廃液蒸発装置の維持管理台数の変更について

2021年11月1日

関西電力株式会社

図1 放射性液体廃棄物の処理流路線図

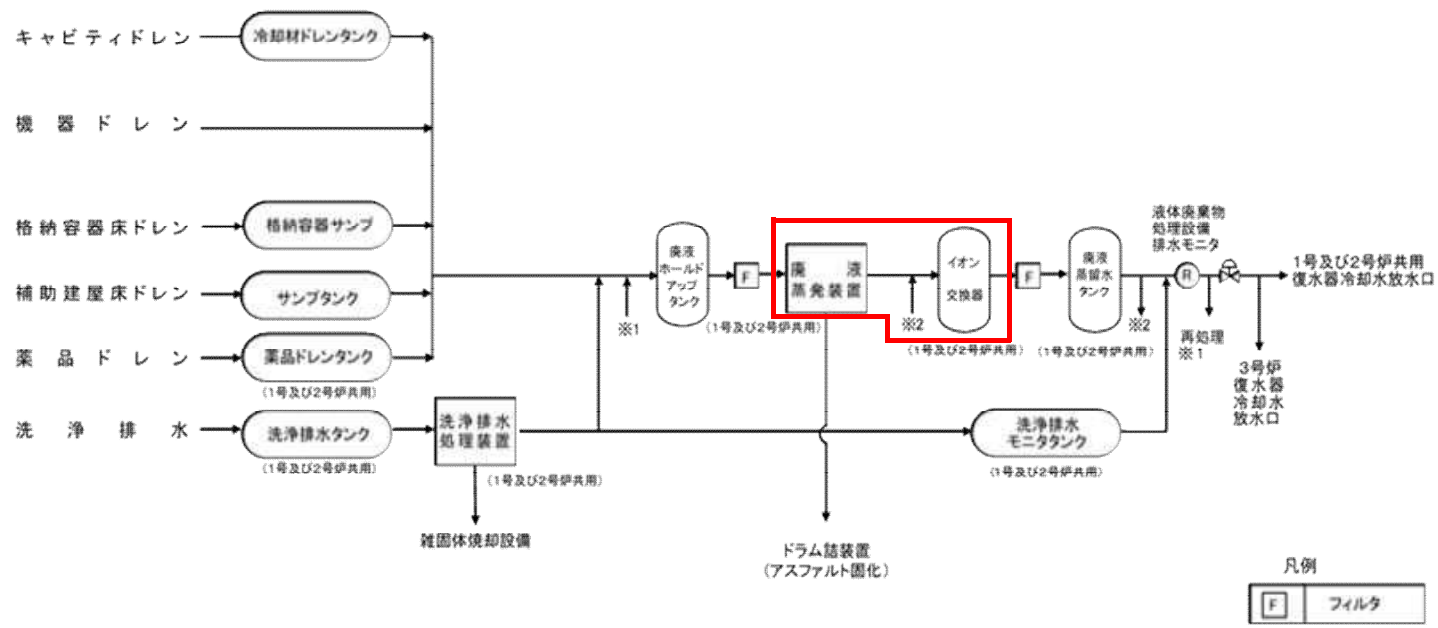
- 廃液蒸発装置（1, 2号炉共用）は、1号炉側と2号炉側にそれぞれ1台ずつ合計2台設置しており、廃止措置の第1段階中もこの2台を維持。
- 今回、至近3年間の廃液の処理実績及び今後の廃液の処理見込みを検討した結果（詳細はP3に示す）、1台で処理が可能と判断したことから、第2段階以降の維持台数を2台から1台に変更。
- 廃液蒸発装置で浄化した後の蒸留水を浄化するイオン交換器の維持台数を4台から2台に変更。（廃液蒸発装置1台につき2台設置）なお、イオン交換器の台数変更は廃液蒸発装置の処理能力に対して影響を与えない。
